## 改善箇所説明図

### 不具合の内容

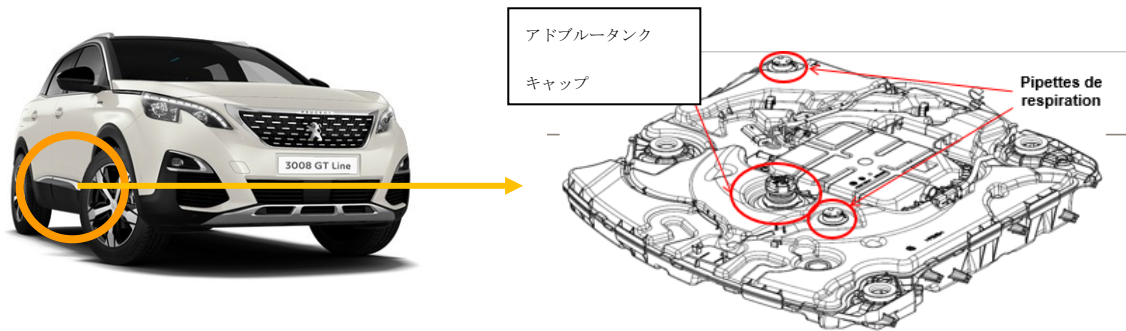
アドブルータンクにおいて、通気口の設定が不適切なため、尿素の結晶化により通気口が詰まることがある。そのため、アドブルータンクの内圧が適切に調節できずに負圧となり当該タンクが変形し、アドブループライミングポンプの負荷が高まり、警告灯が点灯して、最悪の場合、排出ガスが基準値を超えるおそれがある。

全車両、アドブルータンクキャップを点検し、対象の場合は対策品に交換する。なお、アドブルータンクが変形している場合は、アドブルータンクを新品に交換する。
